Procès-verbal de contrôle d'une installation électrique en BT et TBT

Date inspection: 19/10/2023 Inspecteur: Ainis viaene Mentor: Installateur: De Munter A. sprl
Étiquette d'identification: N° TVA: BE 0568 967 059 Référence client:

Rue Avenue André Ryckmans
Numéro 3
Boîte 3D
Postcode 1180
Commune Uccle
Pays Belgique

Image du tableau de repartition et de manoeuvre:

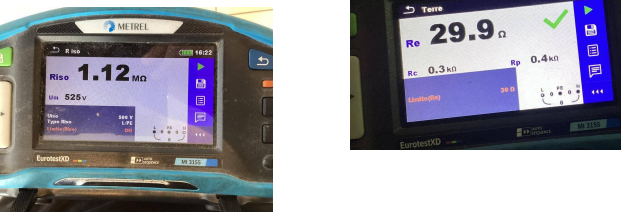
Repérage circuit incorrect.
